第9回木曽川水系 流域委員会 資料-4-4

資料 - 4 - 4長良川における遊水地等の整備について

遊水地等の整備(長良川)

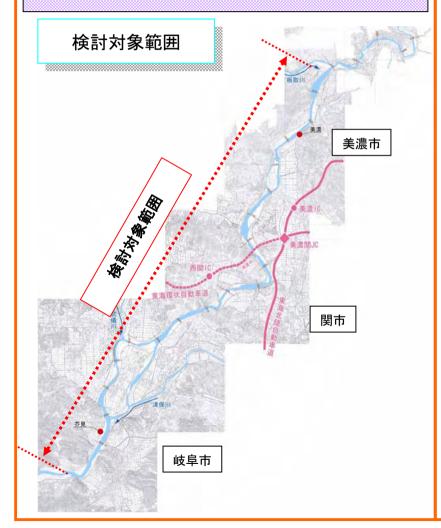
- ・現時点では遊水地計画が具体的に提示されていないこと、遊水地計画に対する地元意見が十分 把握できていないこと、遊水地計画の影響(社会的影響、環境への影響等)が提示されていない ことから、以下のとおりとされたい。
 - ①遊水地の分担量を200m3/sではなく、できる限り少なくし、その分河道分担量を増やす。
- ②今後の治水施設の整備順序を記載する(河道を優先して整備し、地元等と十分調整をした後、候補地を設定)
- ・計画が県管理区間であることから地元に候補地、遊水地の規模等を示して意見を伺うとともに、 実現性について議論されたい。

- ・遊水地は治水に必要、残したり作ってほしい
- ・遊水地等の表示を初めて見ました。区域を具体的に表示されたい。堤防をオーバーした地域であり堤防の嵩上げ、補強対策がないと再三の水害をうけた地域としては納得できない(一部省略)
- ・遊水地の位置付けをしっかりして、法整備もしっかりお願いしたい(都市計画法・農地法)
- ・遊水地は具体的にどこを考えているのか。事前にわかっていれば、建物を建てるときに、確認申請で浸水対策など指導ができるではないか。

長良川中流域において遊水機能を活かした洪水調節施設として約200m³/sの流量低減を見込む遊水地等を整備する。

- ・地域の振興に資するよう開発状況と遊水地計画を総合的に検討
- ・岐阜県をはじめとする関係機関と十分な協議・連携を図る
- ・既往の洪水に対する当該地域の浸水対策を併せて検討
- ・位置・諸元等の詳細は、今後検討し決定
